Esclarecimento ao Edital de Pregão nº 114/2023

ESTADO DE SANTA CATARINA
MUNICÍPIO DE JARAGUÁ DO SUL
SERVIÇO AUTÔNOMO MUNICIPAL DE
ÁGUA E ESGOTO

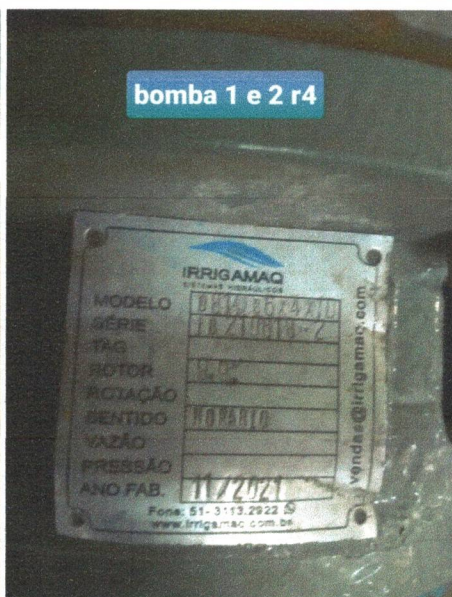
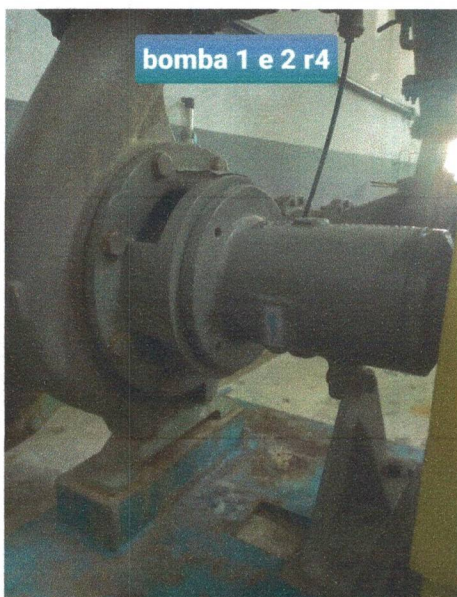
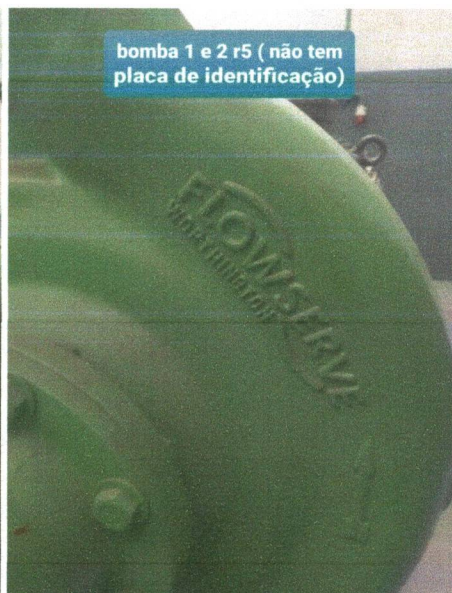
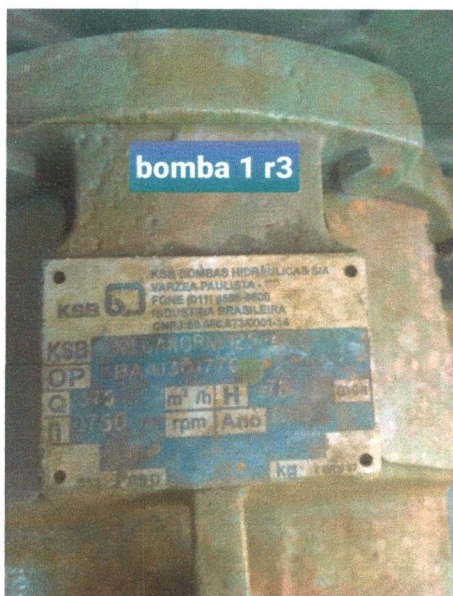
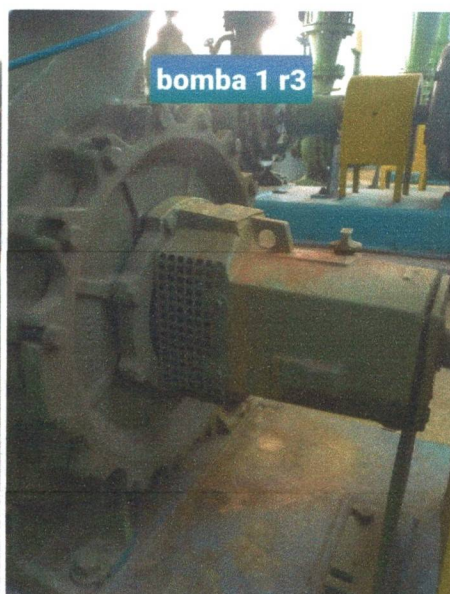
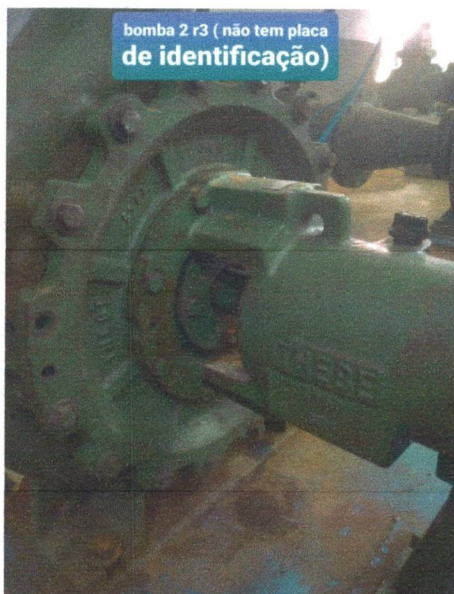
2 - Entendemos que o fornecimento seria para substituição de bombas existentes daí a necessidade de atender ao dimensional do item 3.3, porém solicitamos as marcas e modelos dos itens hoje instalados no local, favor verificar?

Seguem as fotos das bombas existentes com marcas e modelos instalados e ficamos a disposição para visita in loco:
